**Avis délibéré de l’Autorité environnementale
sur le centre de stockage Cigéo (52-55), actuali-
sation de l’avis n° 2020-79**

n°Ae : 2024-40

Avis délibéré n° 2024-40 adopté lors de la séance du 27 juin 2024

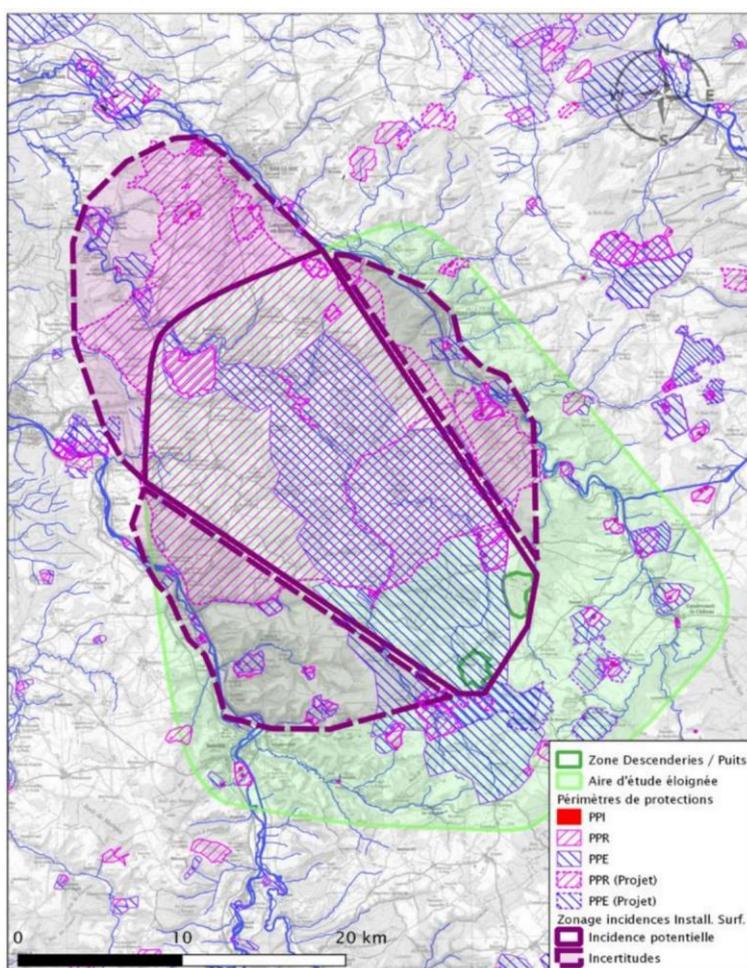
La carte figure 5 est présente dans le mémoire en réponse mais n'a pas été retenue dans le chapitre sur l'état initial de l'étude d'impact. Ce dernier a cependant été modifié afin de fournir les explications nécessaires à la compréhension du fonctionnement des nappes sous l'influence des puits et de la descenderie.

Figure 6 : carte des variantes de la déviation de la D60/960. Source dossier.

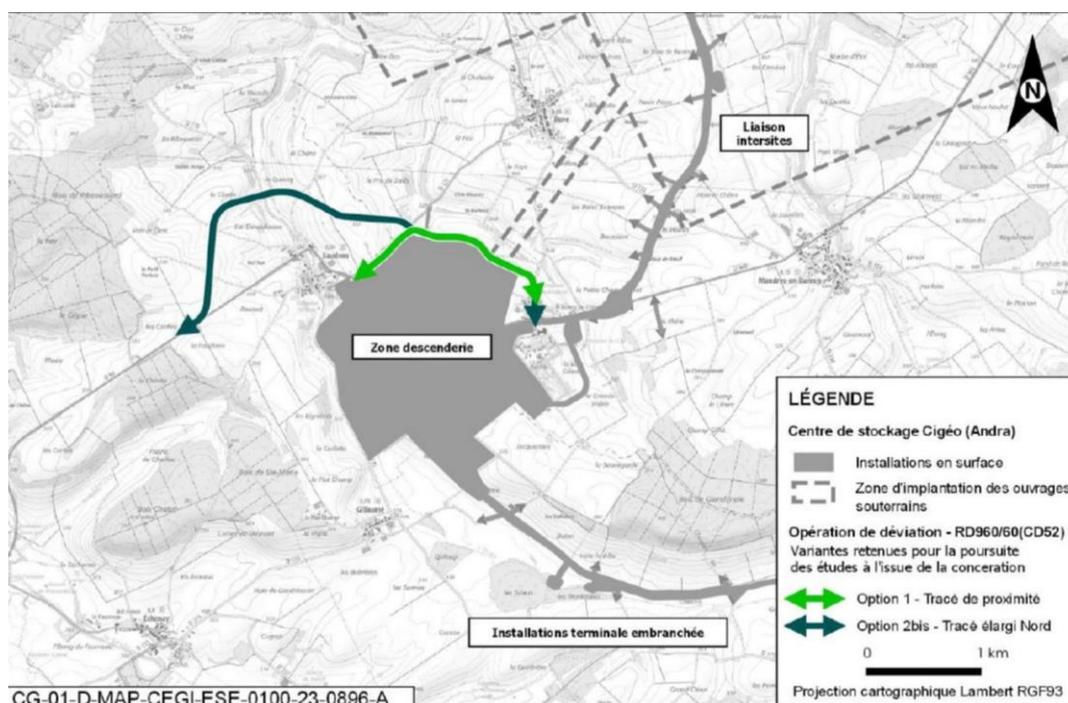
Le choix du tracé de la déviation de la route D60/960 a été arrêté après une concertation avec les élus, les agriculteurs et le public conduite par le conseil départemental du 31 janvier 2022 au 11 mars 2022. Il s'agit du tracé 2bis qui mixe l'option 1 au nord avec l'option 2 (cf. Figure 6). Les inventaires écologiques sont en cours afin de préciser l'état initial, évaluer les incidences et définir les mesures ERC.

Figure 10 : carte de dispersion du tritium autour de la cheminée de la zone des puits. Source : dossier.

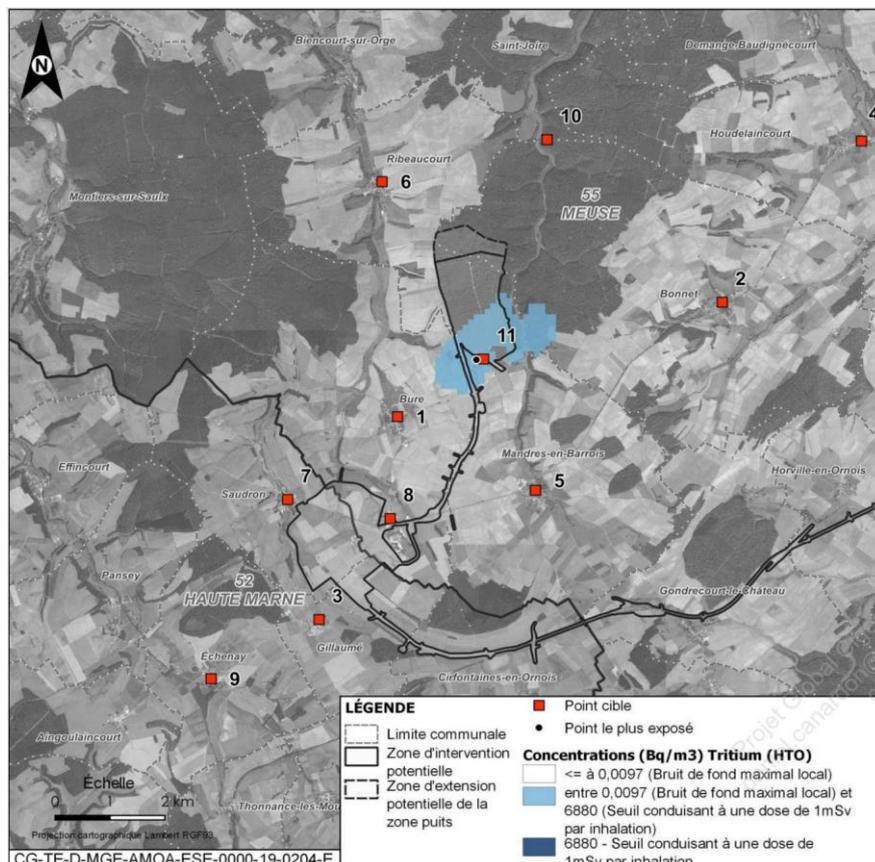
Les cartes ne comportent pas de représentation graduée des concentrations, celles concernant le krypton 85 et le carbone 14 ne sont pas mises à disposition du public. De plus, compte tenu de la proximité des villages et de la descenderie, bien que les émissions soient significativement plus faibles, il importe de modéliser également le panache de la cheminée de la descenderie et de le superposer au panache de la cheminée de la zone des puits.

L'Ae recommande d'inclure les émissions de la descenderie dans la modélisation des panaches radioactifs, de cartographier, en illustrant une gamme de concentrations, les dispersions du tritium, du carbone 14 et du krypton 85 ainsi que la concentration du carbone 14 dans les plantes.

Figure 13 : doses maximales reçues en 24h en fonction de la distance à la descenderie pour le scénario de chute d'un emballage ouvert. Source dossier.

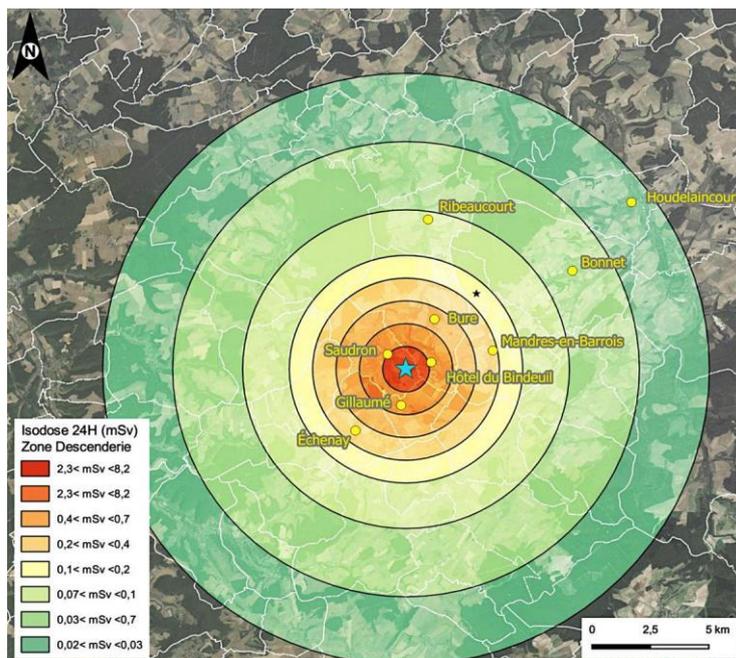
Les deux premiers scénarios aboutissent à des expositions maximales respectivement de 50 μ Sv et 1 μ Sv. Pour le troisième scénario, est estimée une exposition à un maximum de 8,2 mSv sur une période de 24 h, 2,3 mSv dans le village de Saudron, voir figure 3. Le dossier souligne que cette dose est inférieure à la valeur repère de 10 mSv. Le tableau explicitant les limites « acceptables » indique que cette dose se réfère à des situations accidentelles d'extension du dimensionnement, ce qui ne semble pas être le cas, ces situations impliquant des événements extérieurs comme de séismes. La dose « acceptable » sur 24 h pour des accidents de dimensionnement est de 1 mSv. Par ailleurs la durée de 24 h semble courte eu égard à la gravité de l'accident qui peut également avoir des conséquences pour le personnel, il convient d'explicitier comment l'Andra envisage l'arrêt des émissions dans un délai de 24 h.

L'Ae recommande d'expliciter le choix d'une dose maximale de 10 mSv pendant 24h comme référence pour une situation accidentelle sans cause externe.
